DAGSORDEN Kristiansand Havn havnestyret IKS d. 20-05-2021

Sak 7/21: Detaljregulering E 39 Ytre Ringvei

Detaljregulering E 39 Ytre Ringvei

Figur 1-1: Regulerte områder SHA4, SHA5 og SHA7 (Utklipp fra kommunedelplan, Kristiansand Kommune, 27.03.2019)

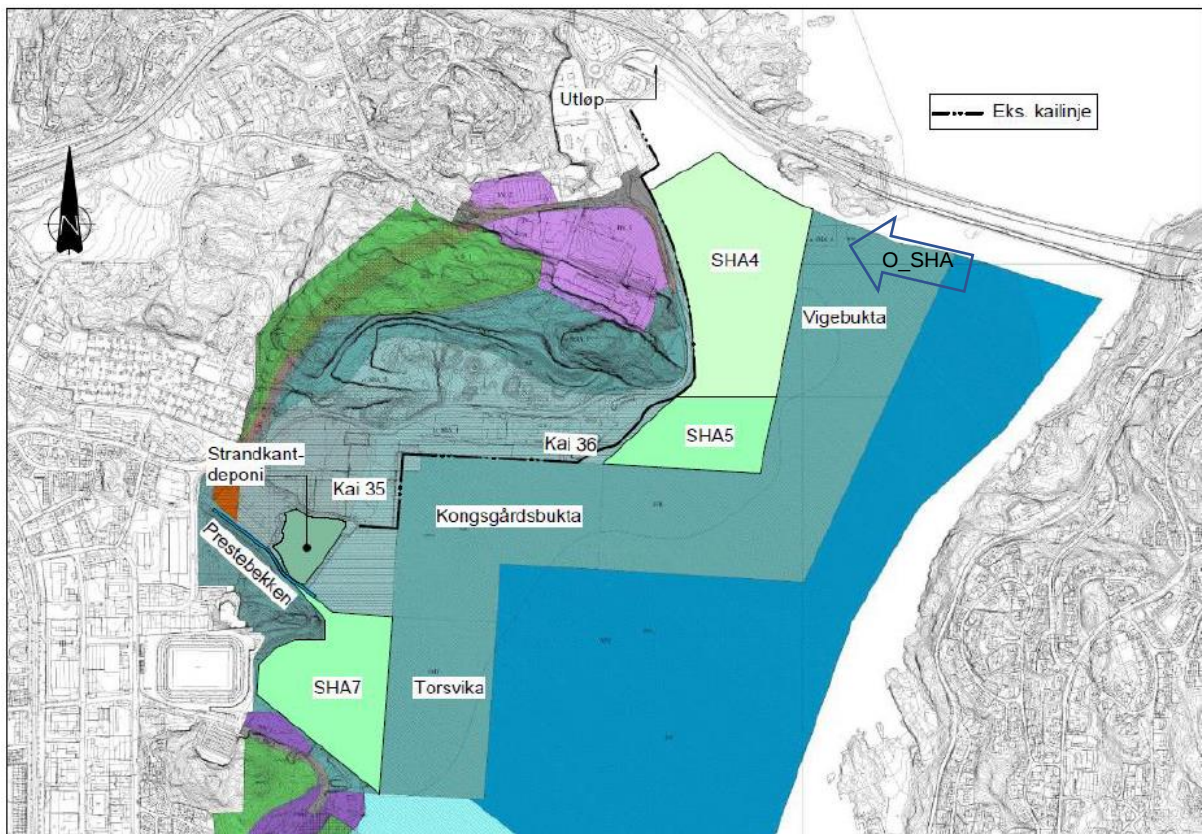
Nye veier har lagt Planprogram for Ytre Ringveg ut på høring. Det har vært god dialog mellom Nye veier og KRS Havn i forhold til dette – men, forslaget som legges ut innlemmer arealet mellom Vige Havneveg og fjellstuppen til mellomdeponi for utsprengte masser, som skal benyttes i Havneavsnitt Nord, se skissen under.

KRS Havn har gjennom forhandlingene signalisert at vi ikke ønsker å regulere mellomarealet i Kongsgård til deponi. Det er en mulighet å ha dette som et reserveareal dersom uttaket av masser kommer forut for tillatelse til utfylling i sjøen, eller dersom uttakstakten overskrider mulig fyllingstakt p.g.a. poretrykksbegrensninger (geoteknikk) – men, havnas syn er at dette kan håndteres gjennom avtale mellom partene med mindre det er offentligrettslige forhold (myndighetsvedtak) som krever dette.

For øvrig er havnedirektøren av den oppfatning at innlemming av område o_SHA 4 og o_SHA 6 (hjørnet mot Varodden) kan inngå i planområdet for å avklare plankravet for utfylling i disse områdene.

Havnestyret er enig i havnedirektørens vurdering, og legger til grunn at mellomdeponiet om mulig skal håndteres gjennom avtale.
